**Objet : Projet de construction d'une autoroute dans l'axe de la route 185,
entre Rivière-du-Loup et la frontière du Nouveau-Brunswick,
tronçon Cabano–Nouveau-Brunswick**

Nous vous transmettons ci-joint les réponses aux questions complémentaires 3^e série du 4 décembre 2006 et questionnaire du 5 décembre 2006, relatives au projet ci-dessus mentionné.

Figure 1 – Superficie de terrain à acquérir au 179 route 185

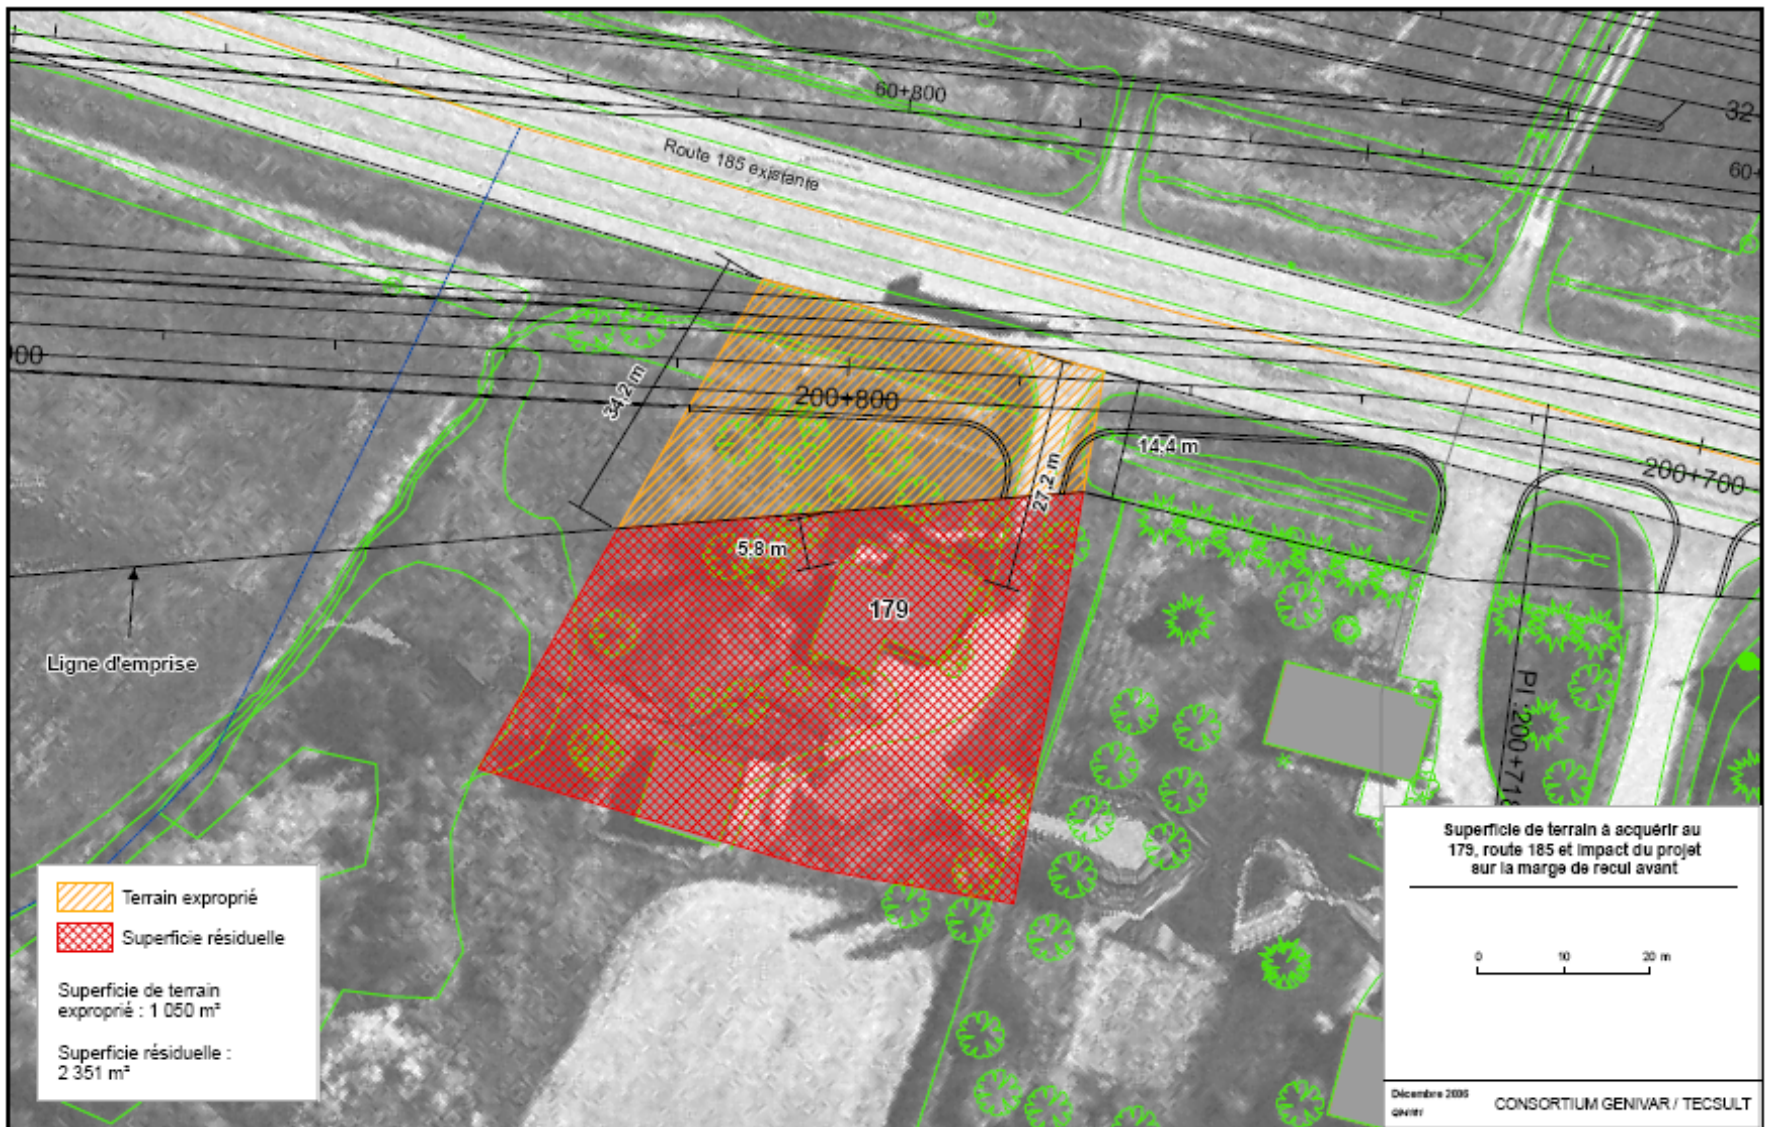
2 **Pouvez-vous spécifier quelle serait la superficie de terrain exproprié pour la propriété située au 179, route 185 à Notre-Dame-du-Lac et quelle part les ouvrages proprement dits en représenteraient-ils ? Advenant qu'une partie de ce terrain devait être expropriée parce qu'elle est située dans l'emprise du projet, est-ce que cette partie pourrait être aménagée et entretenue de façon à ce qu'elle s'intègre à l'aménagement du reste de la propriété ?**

La superficie à acquérir est actuellement évaluée à 1 050 m² et l'emprise de la desserte ouest se situerait à 5,9 m de la résidence située au 179, route 185. Sur la base des calculs que nous pouvons effectuer à cette étape de l'avant-projet préliminaire, cette propriété aurait actuellement une superficie de 3 400 m². Une fois le projet réalisé, la superficie résiduelle de la propriété serait de 2 350 m².

Vous trouverez ci-joint une vue en plan montrant la propriété située au 179, route 185 (Figure 1). Comme il a été écrit dans l'étude d'impact (p. 218), la marge de recul avant de cette propriété serait réduite d'au moins 40 % par rapport à la situation actuelle, si le projet est réalisé tel qu'il est proposé à l'avant-projet.

Sur la base des informations et des données actuellement disponibles à l'avant-projet préliminaire, les réductions de la marge de recul et de la superficie du terrain nous indiquent que cette propriété pourrait être acquise ou déplacée dans le cadre de ce projet.

À l'étape des plans et devis définitifs, les informations sur la nature des sols en place et des données d'arpentage plus précises seront disponibles. L'impact sur la marge de recul sera alors reconsidéré et, dans la mesure du possible, atténué, sans quoi le Ministère devra procéder à l'acquisition.

Figure 2 - Développement Lavoie-Soucy

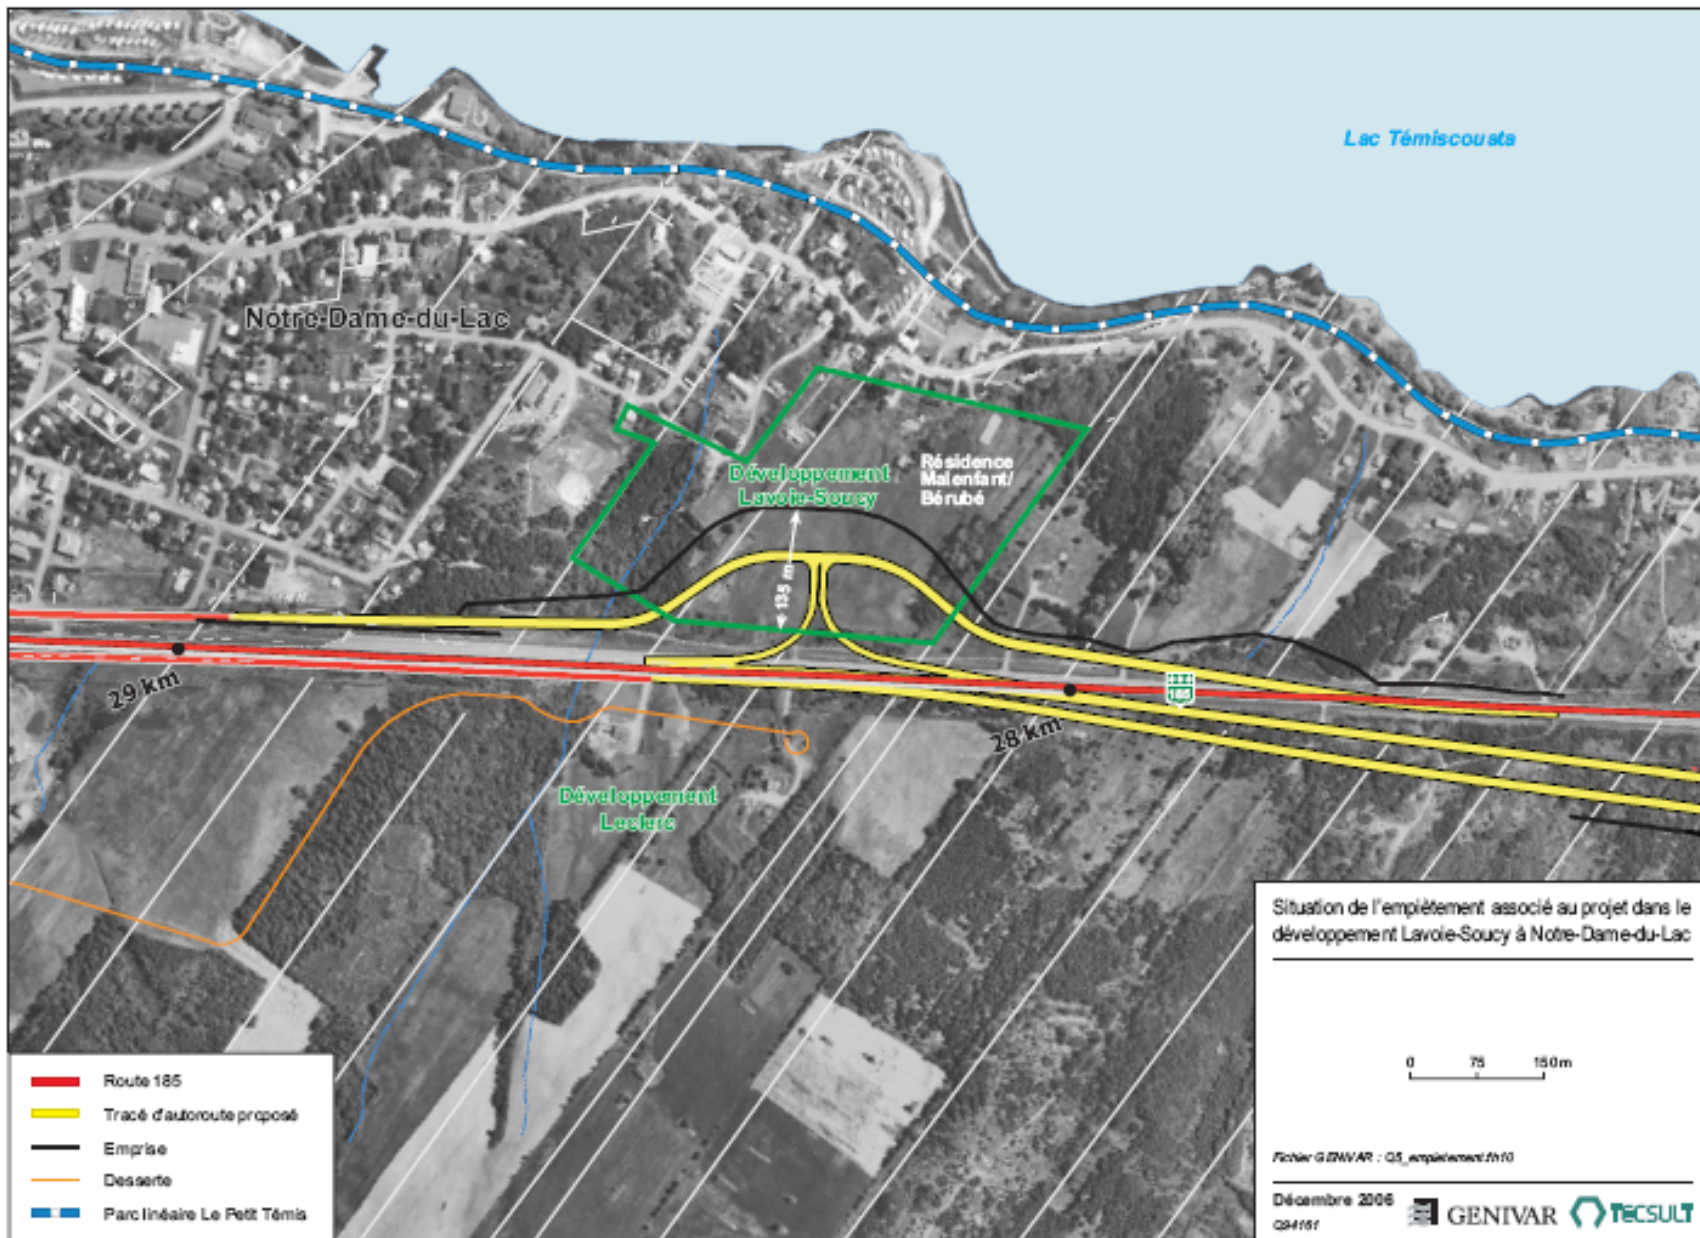
- 5 **Pouvez-vous préciser quels seraient les terrains du développement Lavoie-Soucy que votre Ministère devrait acquérir pour aménager les bretelles du km 28,5 ?**

Vous trouverez ci-joint une vue en plan qui montre l'empiètement du projet dans le développement Lavoie-Soucy (Figure 2). Nous estimons cet empiètement à environ 35 500 m² ce qui représente 36 % de la superficie totale du développement. Selon nos renseignements, la Ville prévoit l'aménagement d'une soixantaine de terrains dans ce développement. La construction des bretelles d'entrée et de sortie au km 28,5 entraînerait l'amputation d'une vingtaine de terrains.

Figure 3 - Localisation de l'étang à Castor

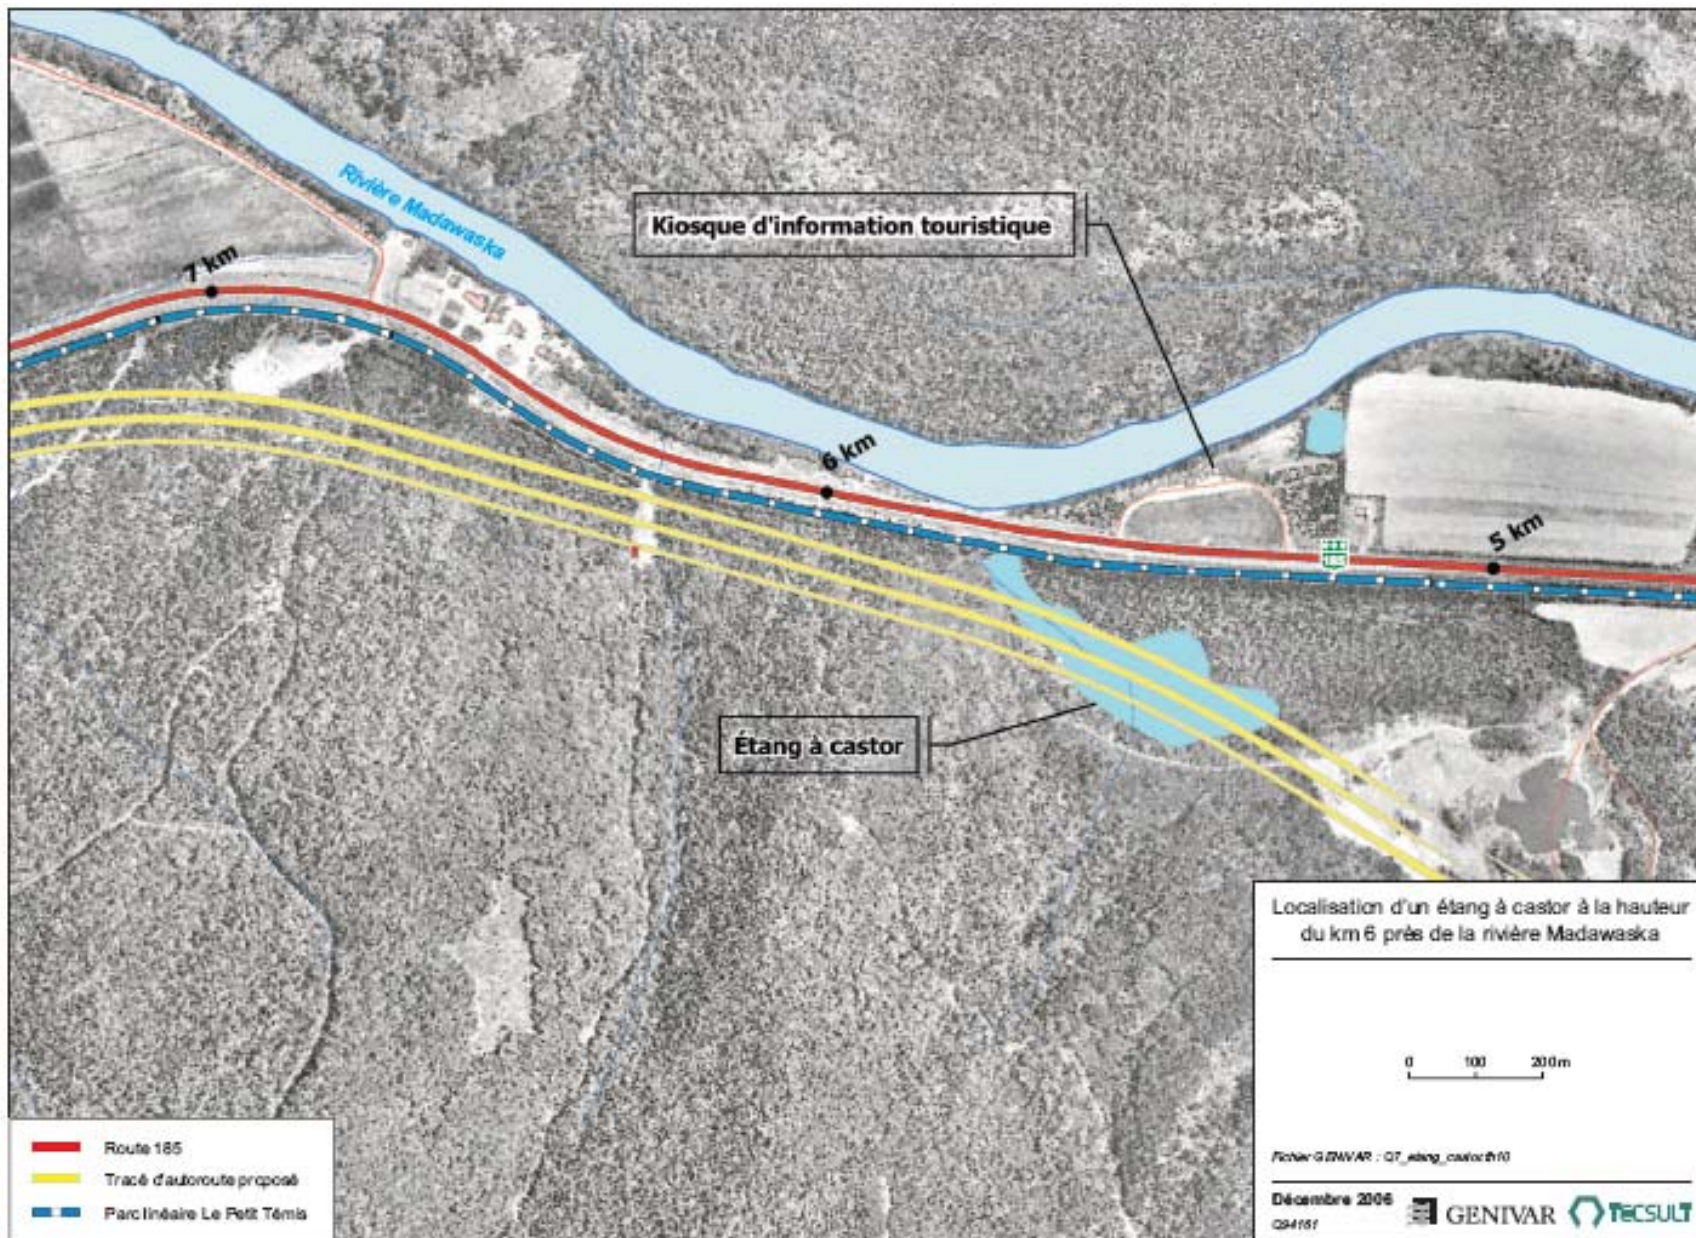
- 7 **Quelle serait la superficie de l'étang sur laquelle l'autoroute empiéterait ? Cet empiètement serait-il compensé par le ministère des Transports ?**

La superficie de l'étang est de 4,3 ha et l'emprise de l'autoroute la touchera sur 3,8 ha. Nous considérons donc la perte de cet habitat comme étant totale. Vous trouverez ci-joint une image montrant l'impact du projet sur l'étang (Figure 3).

Lors des visites avec un représentant de Pêches et Océans Canada, ce cours d'eau a été considéré comme ayant un intérêt pour y maintenir la libre circulation du poisson. En conséquence, le Ministère portera une attention particulière lors de la préparation des plans et devis pour minimiser la perte d'habitat du poisson et assurer le libre passage de l'omble de fontaine au détriment du castor. L'une ou l'autre des ressources fauniques n'est pas dans une situation critique, mais il est difficile d'aménager pour l'une et l'autre des espèces sans devoir gérer une certaine incompatibilité. En effet, les barrages de castor sont souvent un obstacle à la libre circulation du poisson.
